MEMORIA EXPLICATIVA

ACTUALIZACIÓN 2021

**DESDOBLAMIENTO DEL TRAMO:
VARIANTE DE ORKOIEN – ENLACE DE ARAZURI**

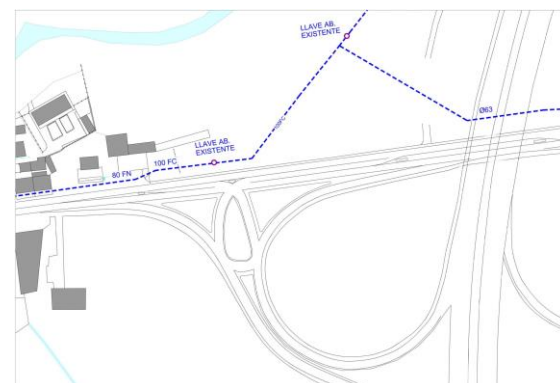
- ✓ **ACPSA:** La red de abastecimiento actual ha sufrido alguna variación con respecto a la que había en 2009. Se ha variado en concreto el trazado de un tramo de tubería comprendido entre el paso inferior de la A-15 y las primeras edificaciones de Arazuri.

Esta modificación, sin embargo, no implica grandes diferencias en la afección prevista en 2009, ya que en ambos casos es necesario reponer la tubería por un nuevo trazado.
